## ИНФОРМАЦИЯ О НАТЯЖИТЕЛЕ ДЛЯ RENAULT 2.1D, DT, TD

5040, 5040XS и относящиеся к ним комплекты.

# TECHNICAL BULLETIN 008

28/12/2005

РИС. 1

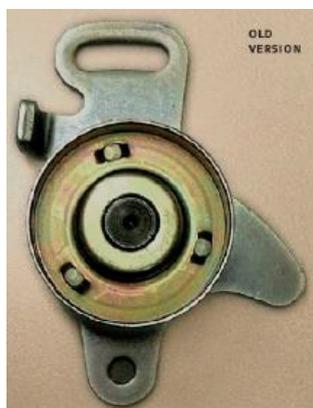
Таким образом, мы следуем за поставщиком оригинальных компонентов Renault: старый натяжитель (оригинальный номер 7700722452, см. рис. 1) снят с производства и заменен на новый (оригинальный номер 7700871169, см. рис. 2).

Новый натяжитель состоит из двух частей (рис. 3), которые необходимо собрать, как показано на рис. 2.

Новая система значительно лучше старой, в которой использовалась специальная пружина. Очень часто пружина заедала и недостаточно сильно выталкивала втулку, которая должна приводить в действие опорную пластину натяжителя.

Рис. 1 =  
Оригинальный номер  
7700722452

Рис. 2 и 3 =  
Оригинальный номер  
7700871169

1. Снимите старый натяжитель.
2. Снимите старую втулку и пружину, которые больше не понадобятся.
3. Установите новый натяжитель, используя старые болты.
4. Толкайте новый натяжитель, пока не будет обеспечено надлежащее натяжение нового ремня (например, можно использовать щипцы для пружинных стопорных колец, если нет оригинального инструмента).
5. Затяните болты крепления натяжителя.
6. Прокрутите двигатель 2 раза по часовой стрелке.
7. Проверьте натяжение ремня с помощью акустического тестера натяжения Gates STT-1.
8. Если требуемое натяжение не достигнуто, отрегулируйте, проверните двигатель еще на 2 оборота и проверьте снова.
